Redacción: N. Kirchmair  
Fecha: 30.05.2007

## Recambio de un elemento térmico radiador de un modelo antiguo

Zona de cocción vista de atrás

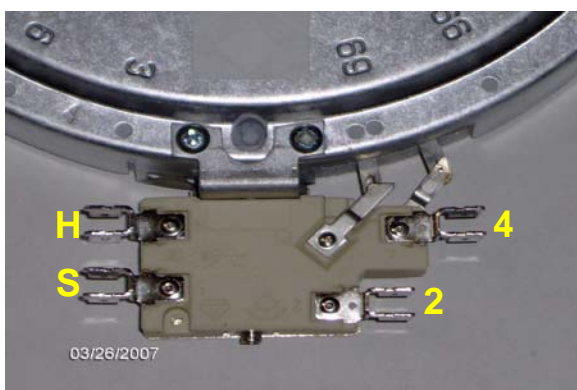
Al recambiar un elemento térmico radiador (n° de rec. 564650 / 538252 / 160301 / 538628 / 564647) hay que emplear un nuevo elemento térmico radiador Hi-Light 180mm con identificaciones de conexión modificadas.

Identificación del contacto de calor residual (sin potencial) S + H

Identificación de la línea de alimentación del elemento térmico 2 + 4

El nuevo elemento térmico tiene el n° de rec. 160350.
